# 改善箇所説明図①

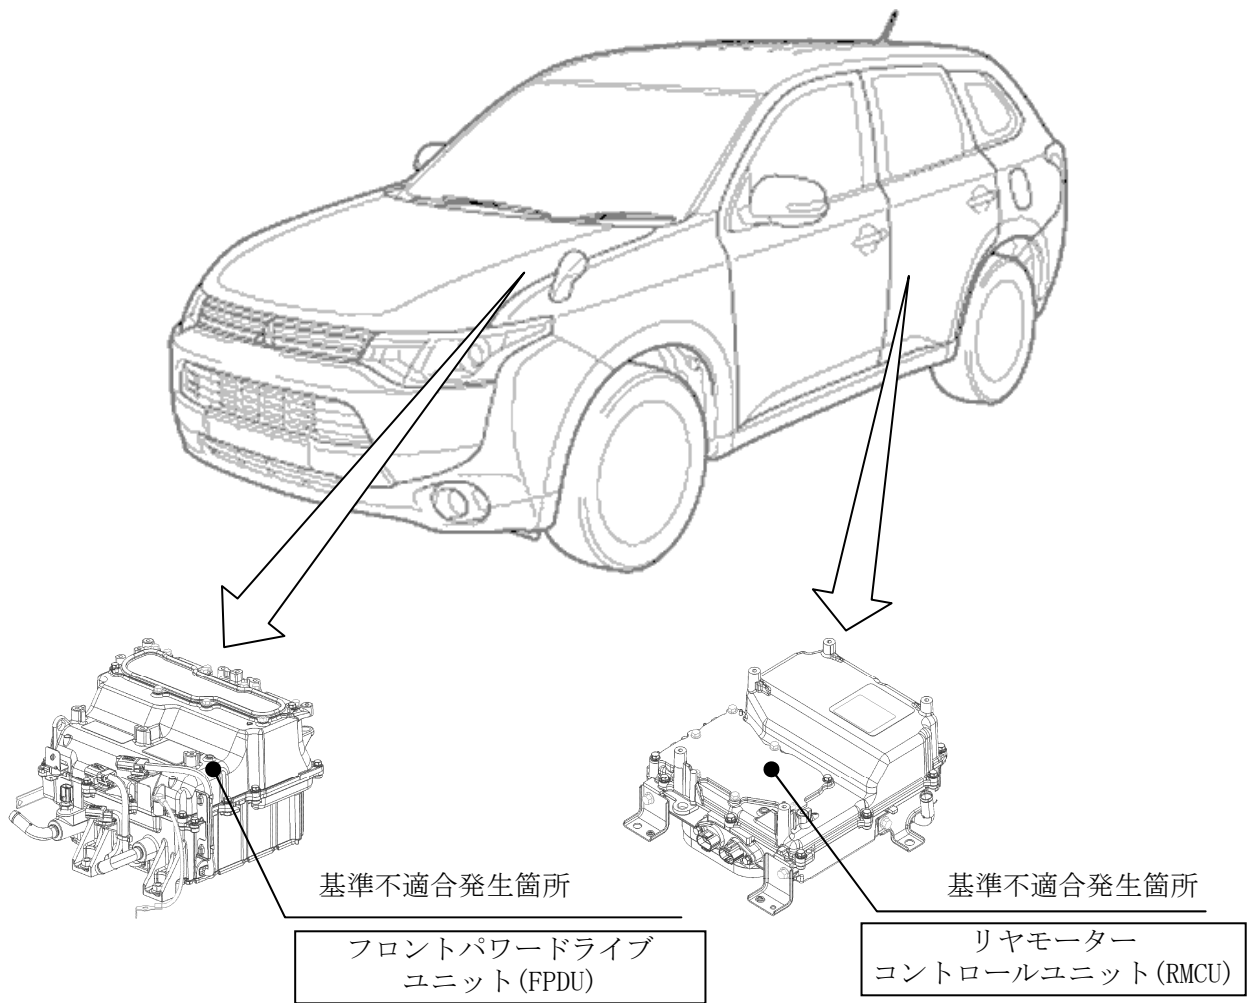
フロントモーターを制御するフロントパワードライブユニット (FPDU) 及びリヤモーターを制御するリヤモーターコントロールユニット (RMCU) の制御プログラムが不適切なため、車両起動時にFPDU及びRMCUがモーターの位相を誤認識し、起動後に発進不能となる場合がある。また、この状態で一定以上アクセルペダルを踏み込むと、車両が急に動き出すおそれがある。

全車両、FPDU 及び RMCU のプログラムを対策品に書き換える。

注：図中の  内は、プログラム変更する部品を示す。

識別：運転席ドアローヒンジ（ドア側）の下側取付ボルト頭部に白または黄色のペイントを塗布する。
